主旨：本件臺北市文山區華興段1小段168-10等8筆地號土地申請自費開闢計畫道路排水系統及基地內排水設施改道第一次變更設計圖說審查案，請　查照。

華興段一小段168-10等8筆地號自費開闢計畫道路既有排水箱涵改道、廢止及路側溝新建工程

排水計畫

第一次變更設計

圖 1-1 管線試挖位置剖面示意圖

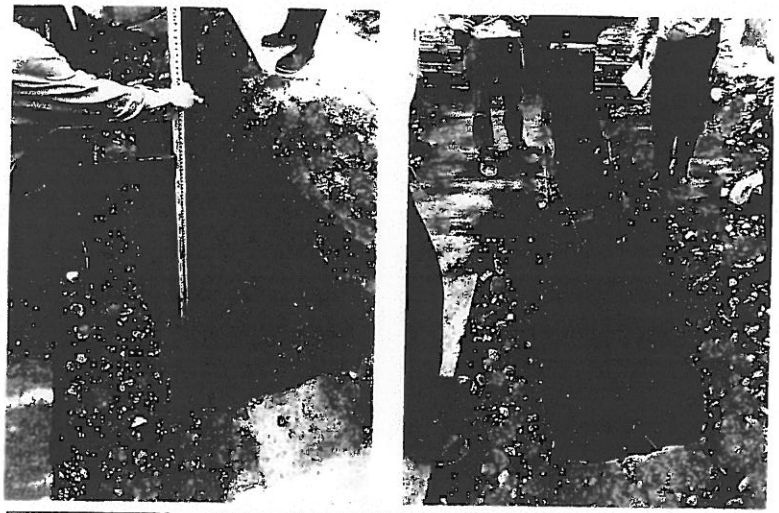
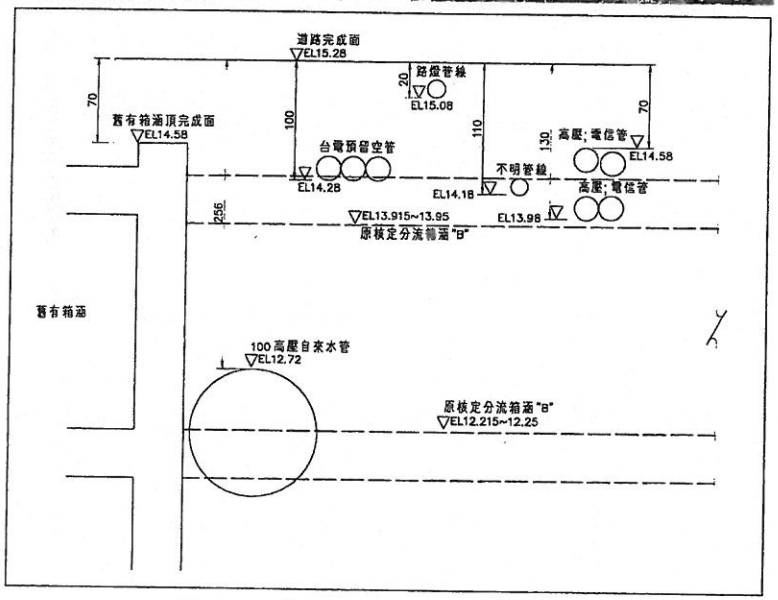
本計畫原已於103年4月16日經臺北市政府工務局水利工程處(以下簡稱水利處)委託台灣省水利技師公會檢核審查，並以北市工水下字第10361742900號函同意在案(詳如附件一原核定排水計畫)。申請人並據以施工，唯於施工前進行管線遷移協調及試挖作業時於木柵路一段臨計畫區側地下約2.56m處確認有一ϕ1.0m自來水幹管及部分電力電信管(試挖管線示意位置如圖1-1)，因自來水管徑較大，臺北自來水事業處表示遷移有其困難，故經協調申請人配合試挖成果進行分流箱涵”B”及”C”尺寸變更設計；同時配合污水人孔及基地內老樹位置確認等進行分流箱涵”C”及改道箱涵”A”位置及長度調整，並一併修正部分銜接排水設施。

圖 5-1 改道箱涵排水縱剖面圖(一)

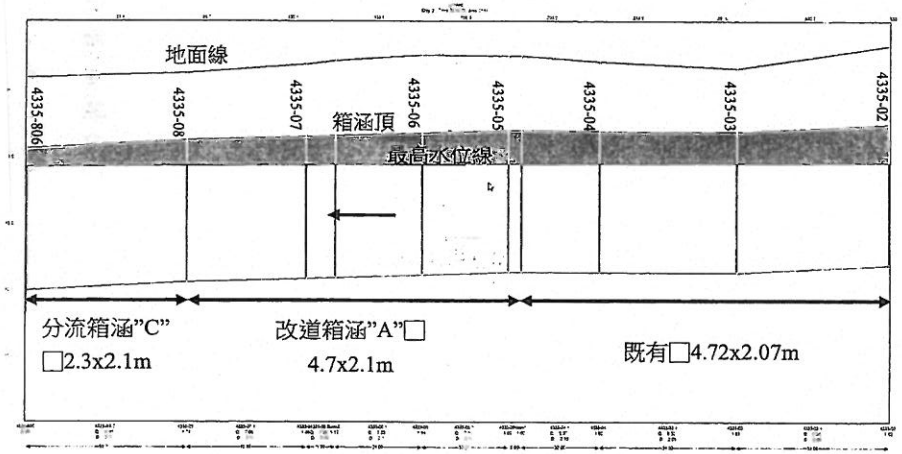
變更後模擬得到基地周邊人孔水位如表 5-4 所示，改道箱涵排水縱斷面水位圖詳圖 5-1 及圖 5-2，木柵路一段箱涵在改道前後排水縱斷面水位圖如圖 5-3 及 5-4 所示，改道箱涵"A"水位及流量歷線圖詳圖 5-5 所示最大流量約為 7.12cms，由圖 5-5 可知到達分流工之洪峰到達時間約 35 分鐘。由結果顯示配合基地箱涵改道後鄰近下水道水位約略抬升 1~5cm，出水高(地面與最高水位差)則有 1.25~2.26m，沿木柵路一段永建國小邊建預定人行道位置設置之尺寸分流箱涵" C" □2.3x2.1m 可提供最大分流量約 4.40cms，水位流量歷線詳如圖 5-6；分流箱涵"B"分流量就為 3.42cms，水位流量歷線詳如圖 5-7，改道後整體下水道系統可滿足 5 年重現期保護標準，且不致造成原系統排水負擔，即基地開發後不會對周邊道路及下游排水造成影響。XP-SWMM 模式及

圖 5-5　改道箱涵"A"□4.7x2.1m 水位流量歷線圖

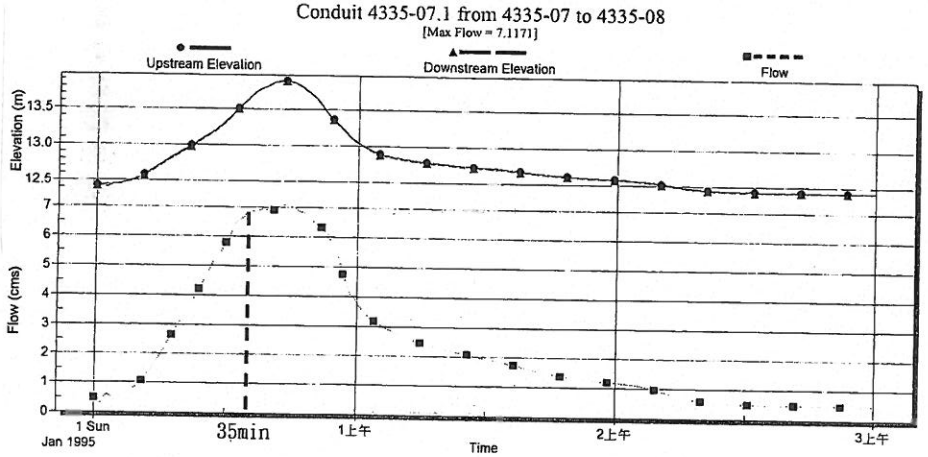
綜合以上分析結果，因分流箱涵"B"及"C"變更後箱涵尺寸有調整，故變更後之 SWMM 模式及曼寧公式演算後之流量及水位會受其尺寸調整影響而與原核定之數值不相同。改道箱涵"A"於 SWMM 模式檢討下，因模式屬動態模擬，故受下游分流箱涵尺寸改變影響迴水及分流量，進而導致本身流量降低，水位增高 0.004m；另於合理化及曼寧公式檢討下，因改道箱涵"A"變更前後尺寸未改變，故流量並未受影響，出水高改變則受其變更後坡度 S 之影響而增加。相關差異以表 5-5 變更前後新建箱涵水位及流量比較表所示。

變更設計內容		設計單位		繪圖		覆核		技師簽證	工程名稱	臺北市文山區華興段一小段168-10等9筆地號自行闢建道路既有箱涵改道、廢止及路側溝新建工程排水計畫	建檔號	圖號	張號
		山水綜合技術顧問股份有限公司 負責人：凌邦暉，設計單位：「網址：www.phl.com.tw，電話：27044382，傳真：27040944，計畫編號：H10302」		設計		核准			圖名	附圖七 平面及控制點位置圖		07 D	7 21
				校核		核准日期

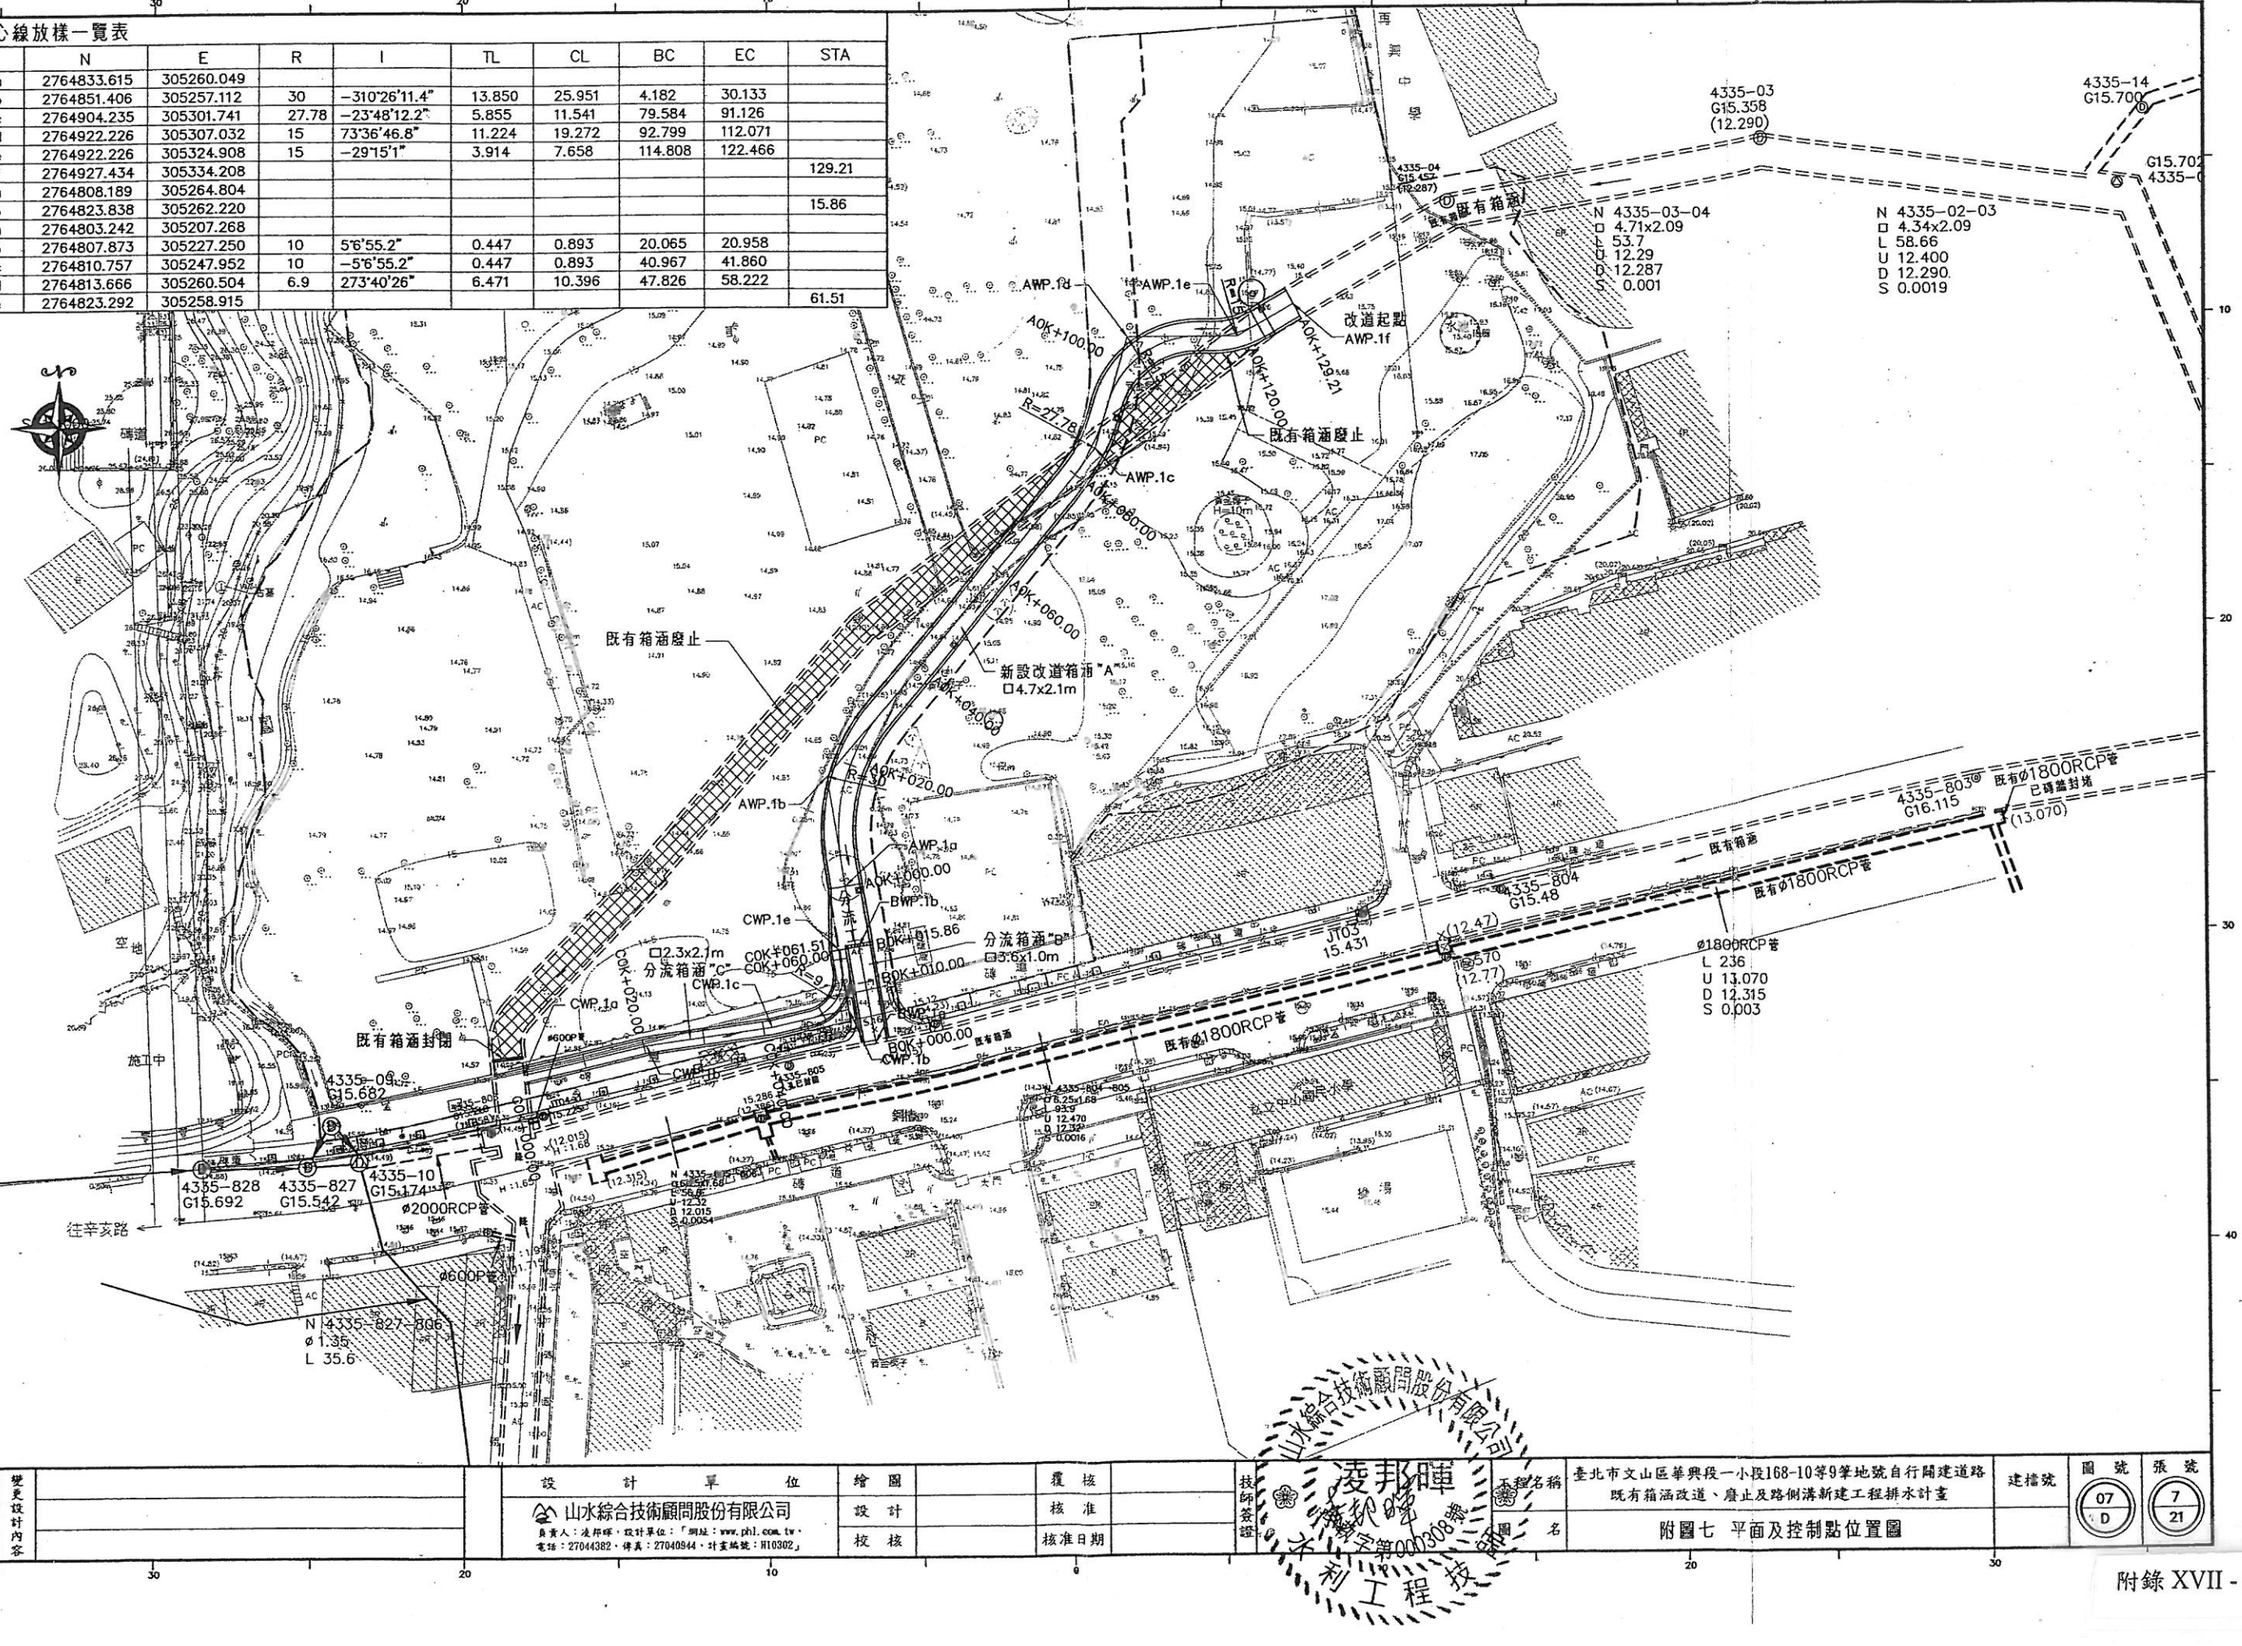
改道箱涵"A"起點配合受保護樹及既有箱涵位置調整，於住宅區開發基地，約在既有人孔編號 4335-05 上游約 5.0m 處，尺寸仍為□4.7×2.1m 改道箱涵"A"。改道箱涵"A"先向西至 8 米計畫道路里程約 0K+120~0K+125 間折向南，並順計畫道路西側線型配置。原核定計畫於計畫道路里程 0K+024.33~0K+014.33 間設有一分流工，本次變更配合下游分流箱涵變寬，尺寸保持原高 2.1m，但寬則由 4.7m 漸變至寬 6.3m，以利能有效經由分流工導引洪峰順利向下游排放。經分流工分流後，其中依試挖成果自來水管線高程位置，變更縮小分流箱涵" B"尺寸為□3.6×1.0M，維持原設計順 8 米計畫道路向南匯入木柵路一段下方既有箱涵；分流工下游分流箱涵" C"則尺寸變更加寬為□2.3×2.1M，並配合既有污水人孔調整折向西永建國小地界內退縮人行道位置，同樣接入現況排水系統一致於木柵路一段及光輝路路口接入原排水系統，僅位置調整，變更後相關平面配置及設計控制點詳如附圖七，改道箱涵排水系統平面詳如附圖八.1及縱斷面圖詳如附圖九.1至九.3，改道箱涵及路側溝排水系統橫斷面詳如附圖十，改道箱涵及分流箱涵尺寸詳如表 5-1。
